Vooroverlegreacties bestemmingsplan Bedrijventerrein Reitdiep

Datum : 10 januari 2018
Documentnr. : 2018-001513
Dossiernummer : K203/2017-108714
Behandeld door : N. Harmsen
Telefoonnummer : (050) 316 4014
Antwoord op : uw e-mail van 13 december 2017
Bijlage : -
Onderwerp : **Vooroverlegreactie voorontwerpbestemmingsplan
"Bedrijventerrein Reitdiep"**

Datum	Doorkiesnummer
08 januari 2018	
Ons kenmerk	Uw kenmerk
OPO 18.0032	
Onderwerp	
Reactie voorontwerpbestemmingsplan "Bedrijventerrein Reitdiep"

Figuur 1: Bouwvlak binnen de belemmeringsstrook

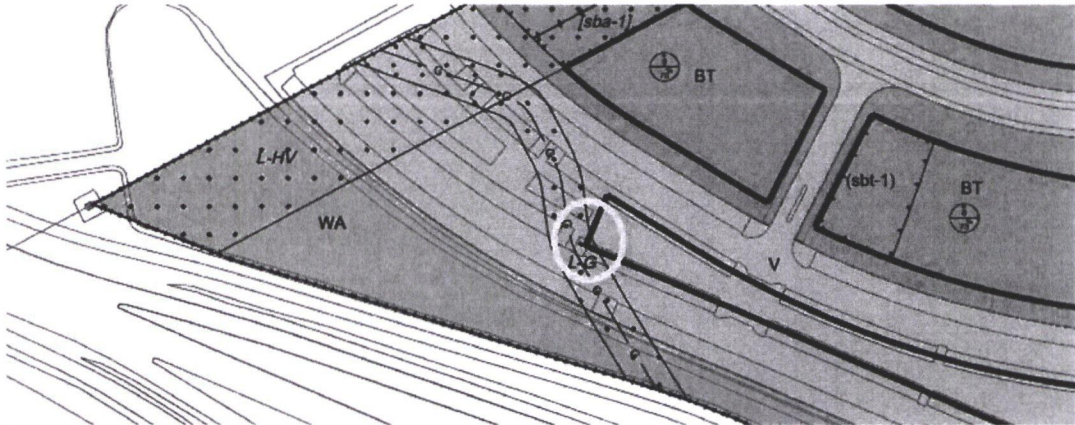
Wij verzoeken u ter plaatse van onderstaande locatie (zie figuur 1) het bouwvlak aan te passen, zodat dit buiten de belemmeringstrook (dubbelbestemming 'Leiding-Gas') komt te liggen. Op basis van het Besluit externe veiligheid buisleidingen in combinatie met het artikel 'Leiding-Gas' is het in principe niet toegestaan (nieuwe) bouwwerken binnen de belemmeringstrook te realiseren.
